PROGETTO DI NUOVO IMPIANTO IDROELETTRICO SUL FIUME ARNO, IN LOCALITÀ FIRENZE, DENOMINATO “SANTA ROSA”

RELAZIONE INTEGRATIVA

COMMITTENTE: SILEXTECH SRL

PROGETTISTA: Ing. Francesco Paoli

Fig. 2 - fasi esecutive di un palo CFA

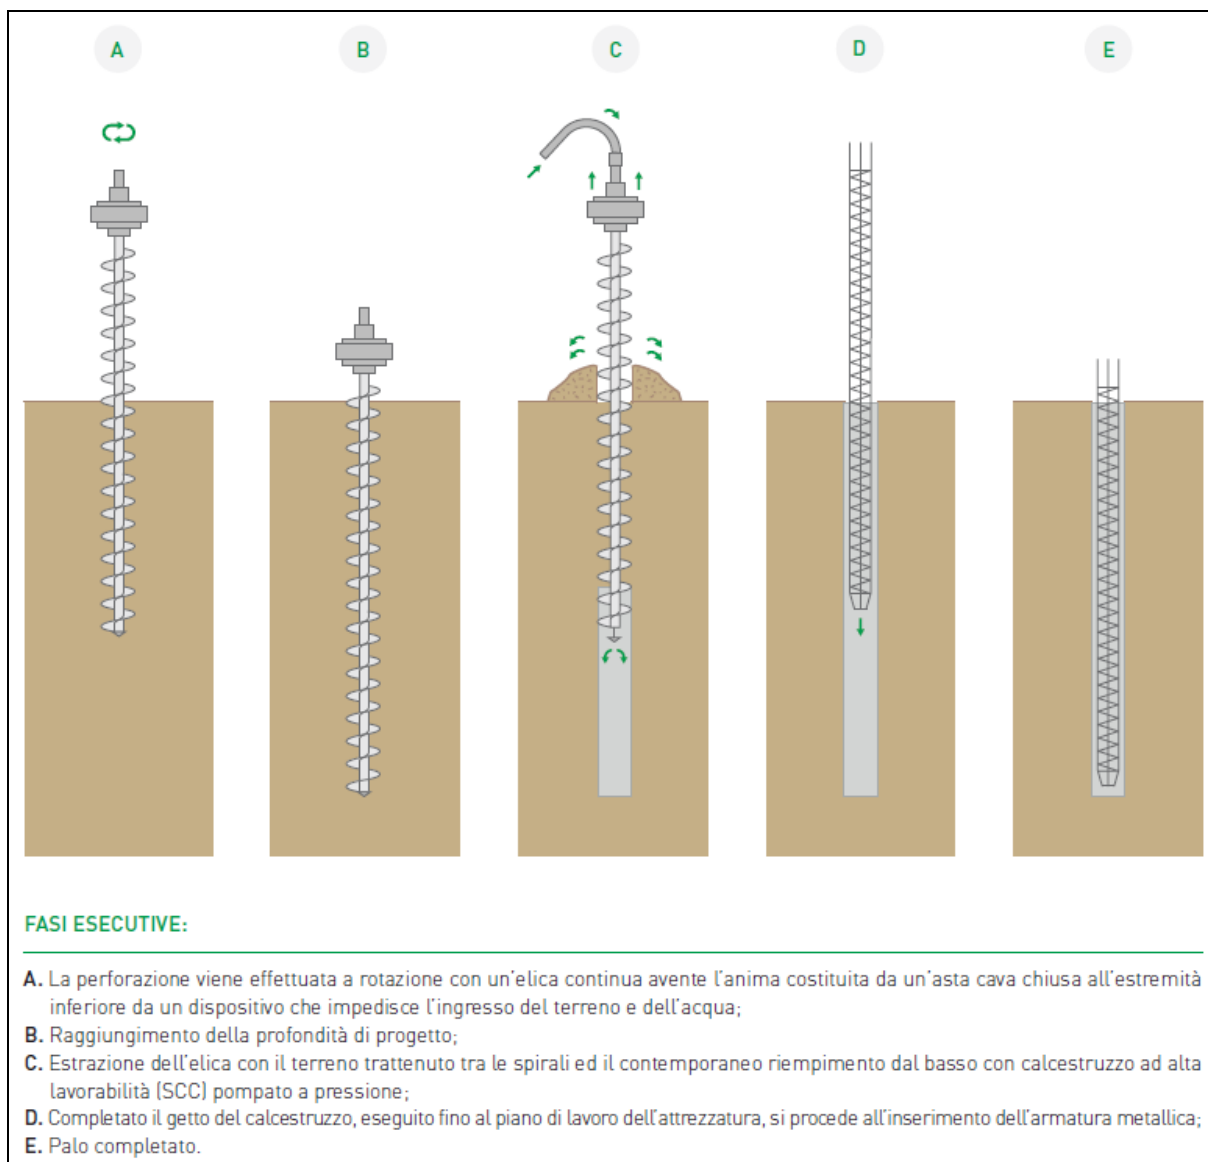
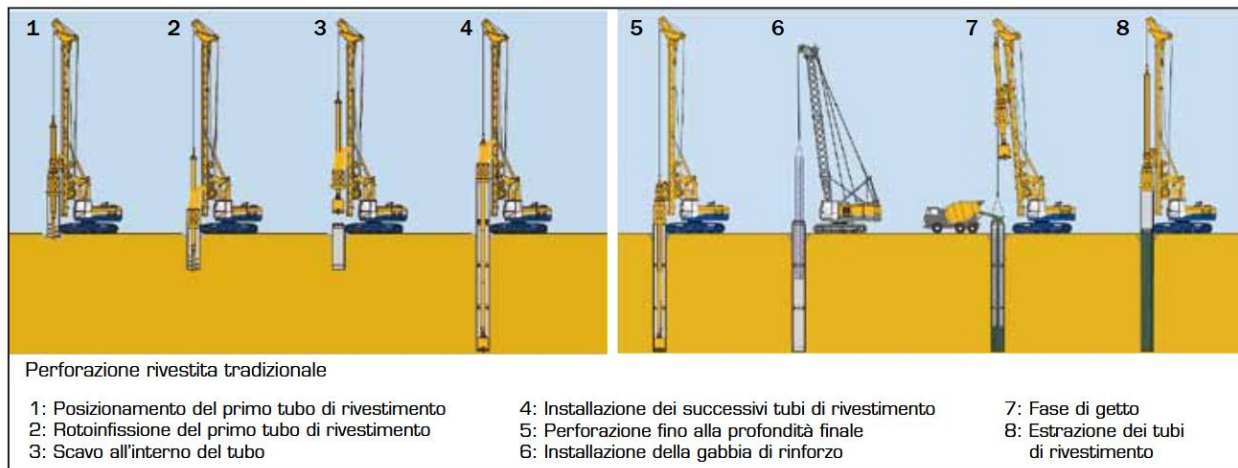
Si evidenzia che nello SPA non è stato considerato il possibile effetto sulla qualità delle acque di falda legato alla fase realizzativa dei pali di fondazione della Centrale (si veda elaborato 005_Tav04) e pertanto si ritiene necessario che tale aspetto sia **integrato** nella documentazione.

6) Lo Studio Preliminare Ambientale dovrà essere integrato con delle valutazioni sul potenziale impatto qualitativo sulle acque sotterranee determinabile dall'esecuzione dei pali di fondazione previsti per la Centrale idroelettrica.

Per quanto riguarda l'esecuzione dei pali, questi verranno eseguiti con la tecnica dei pali trivellati ad elica continua (C.F.A.) o tradizionali rivestiti come mostrato in Fig. 2 e 3. Le peculiarità di queste tecniche sono:

- Scavo in assenza di fluidi per il sostegno delle pareti (bentonite), con materiale di risulta costituito esclusivamente da terreno naturale;
- Nel caso dei C.F.A il terreno asportato viene istantaneamente sostituito dal calcestruzzo iniettato a pressione; in tal modo viene limitato il rilassamento delle pareti di scavo e sono garantiti il sostegno del foro e la perfetta aderenza tra palo e terreno. Mentre in caso di pali tradizionali rivestiti la struttura di rivestimento viene calata in concomitanza con l'avanzamento dell'asportazione del terreno sostenendo così le pareti e evitando il suo rilassamento
- Assenza di vibrazioni e limitata rumorosità;
- Registrazione e restituzione di tutte le principali fasi e parametri di realizzazione del palo.

Sono perciò da escludere eventuali contaminazioni di fluidi di perforazione (non presenti), verranno presi comunque tutti gli accorgimenti necessari al fine di evitare sversamenti accidentali di macchinari durante tutte le lavorazioni.
